改善箇所説明図

基準不適合発生箇所拡大図

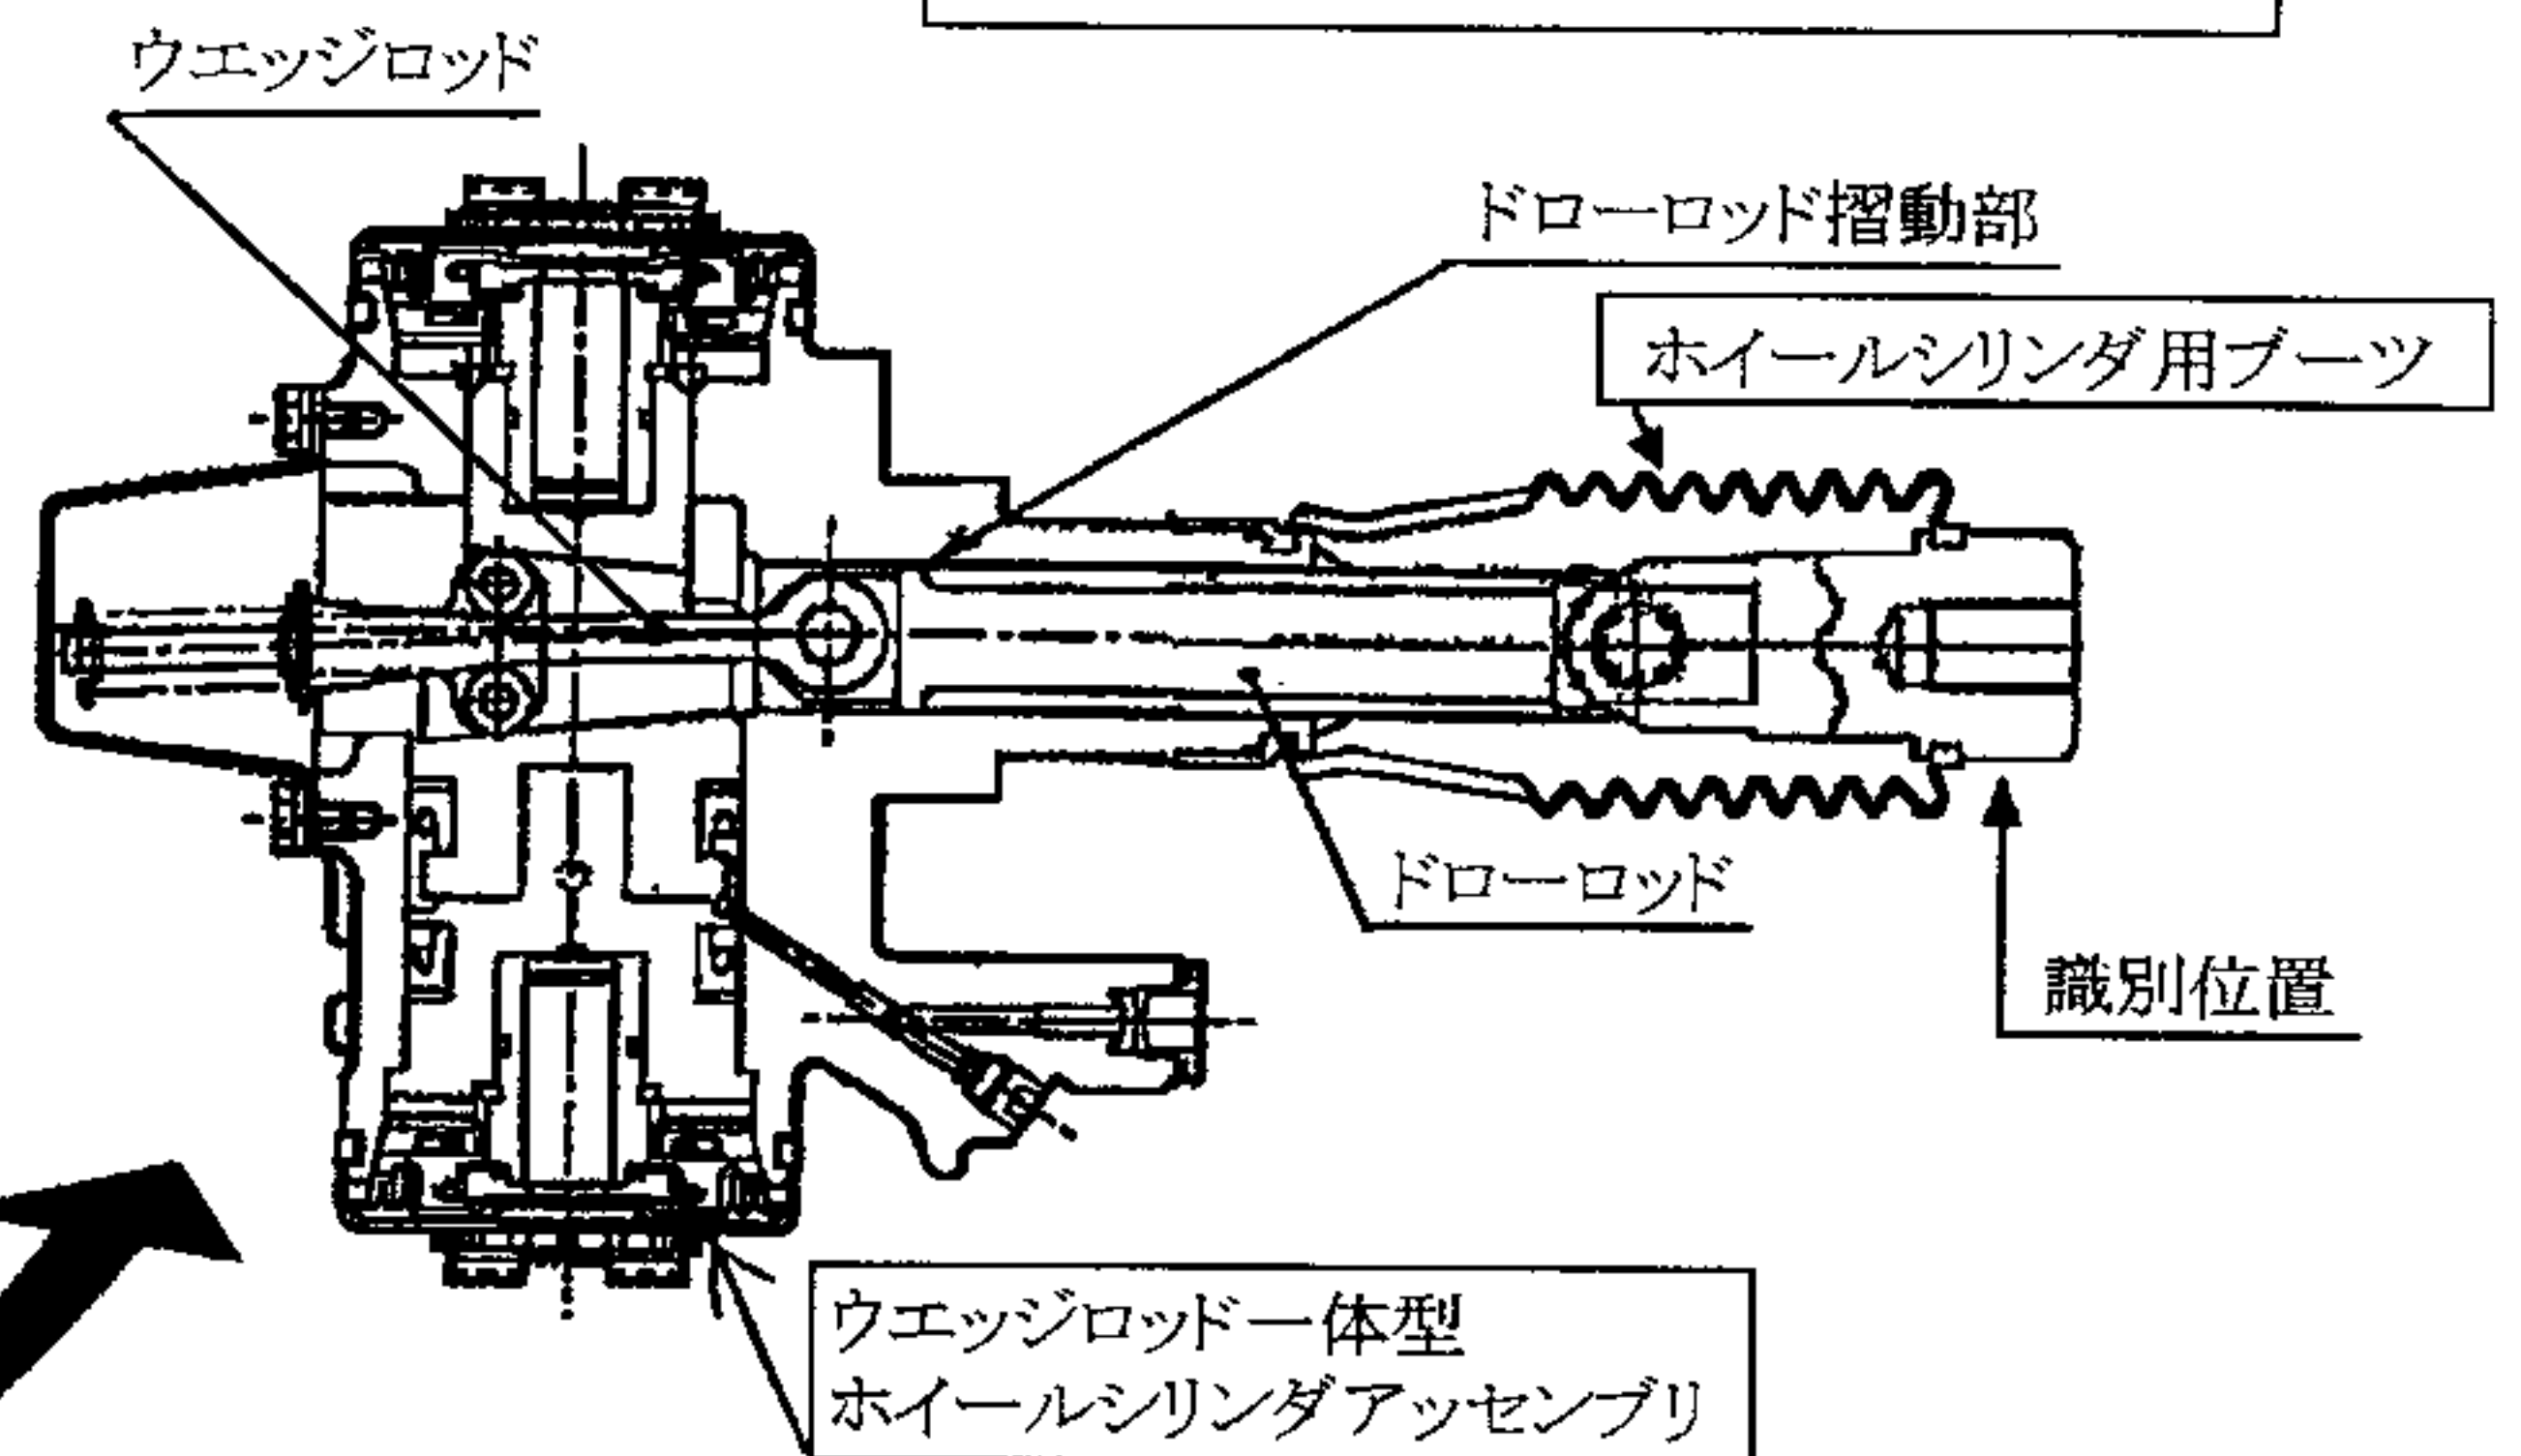
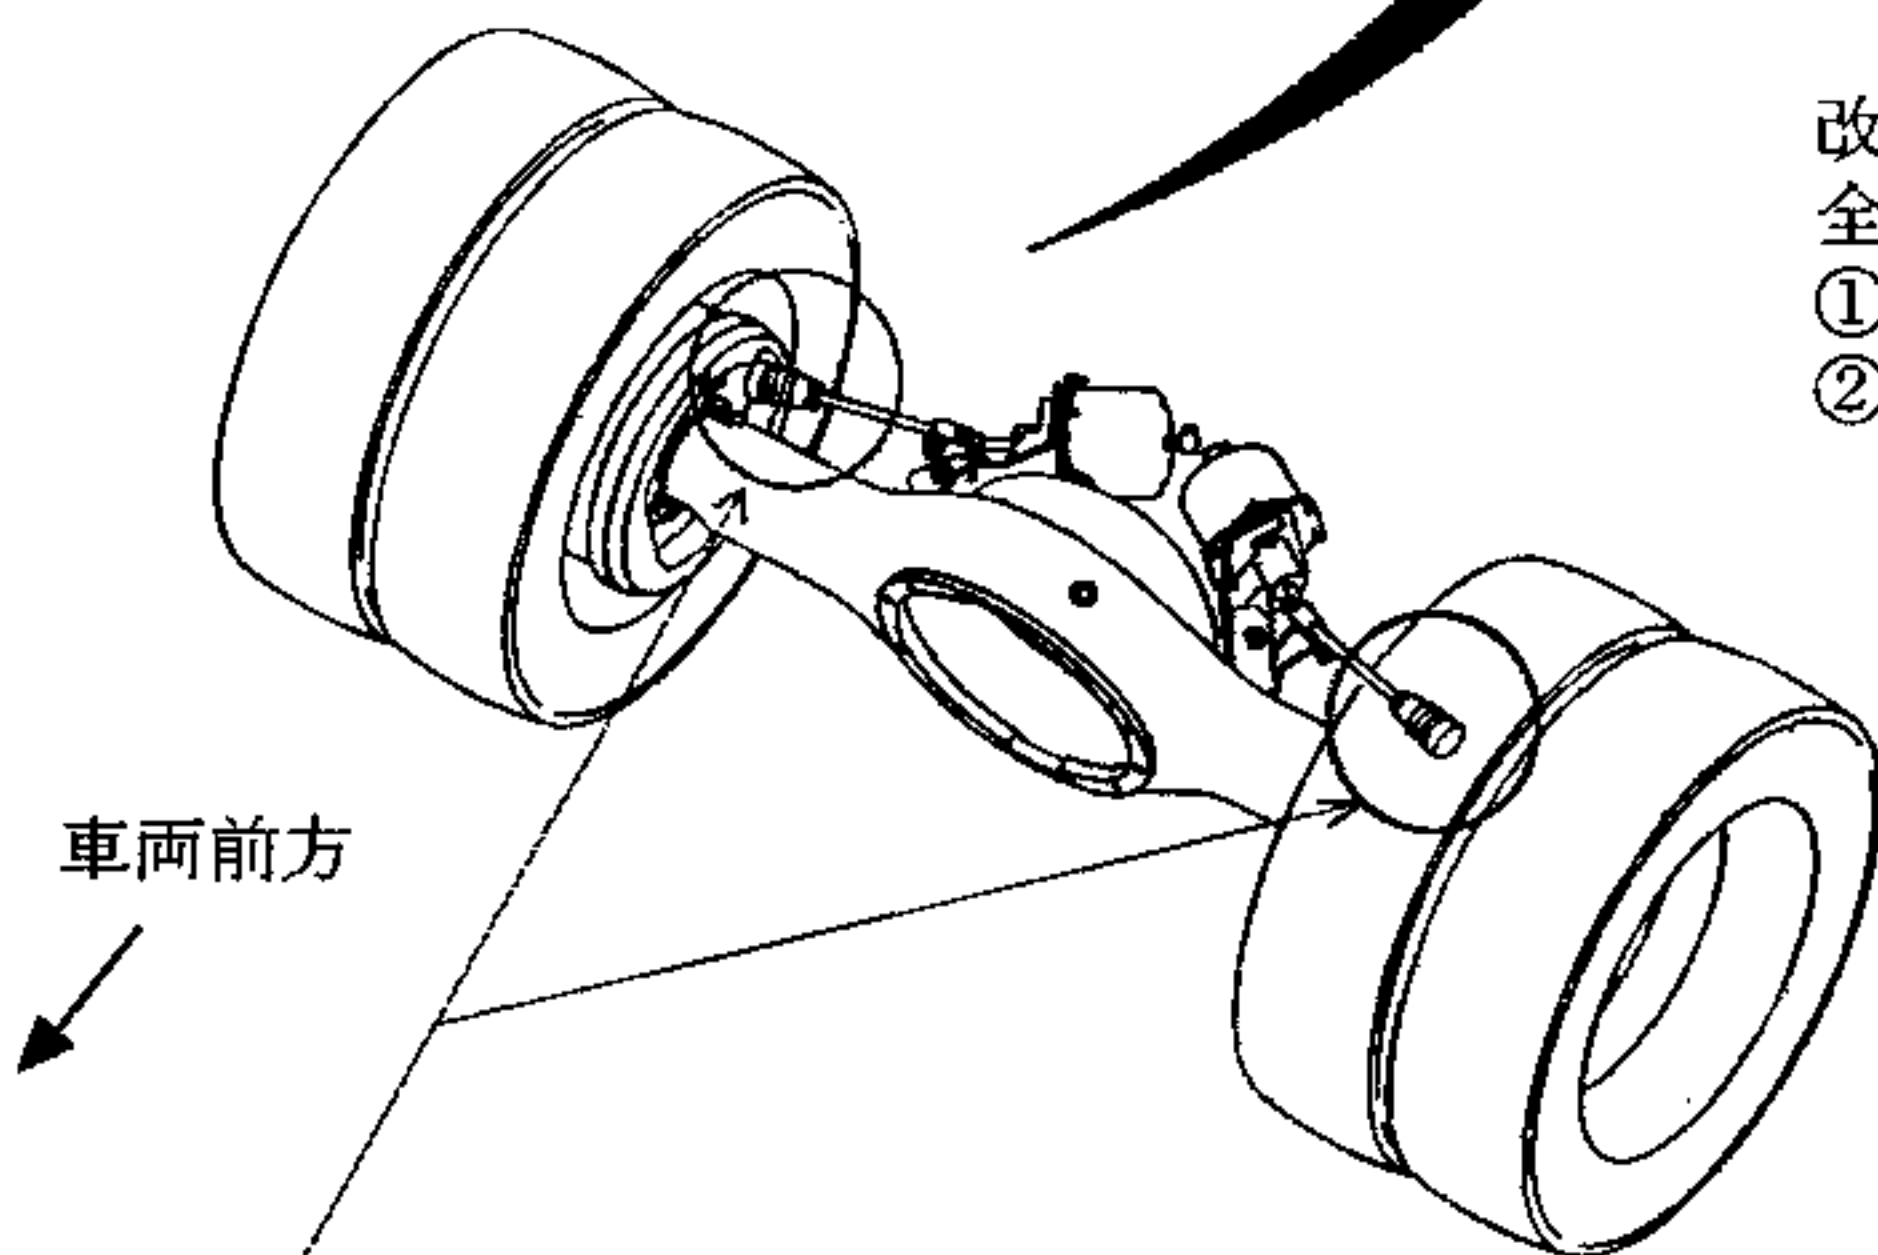
基準不適合発生箇所

空気式駐車制動装置において、ホイールシリンダ用ブーツの取付け作業が不適切なため、気密性が不十分なものがあり、ブーツ内に水が浸入してドローロッドやウエッジロッドが錆びて、ドローロッド摺動部の動きが悪くなり駐車制動力が低下することがあり、最悪の場合、ウエッジロッドが折損することにより、当該車輪の駐車ブレーキが作動しなくなり、著しく駐車制動能力が低下するおそれがある。

改善内容

- 全車両、ウエッジロッド一体型ホイールシリンダ内部を点検し、
 ①内部が錆びていないものについてはブーツを正しく取付ける。
 ②内部が錆びているものについては当該ホイールシリンダアセンブリを新品に交換すると共に新品のブーツを正しく取付ける。

識別；エアチャンバシャフトのブーツ取付け部に黄色ペイントを塗布する。
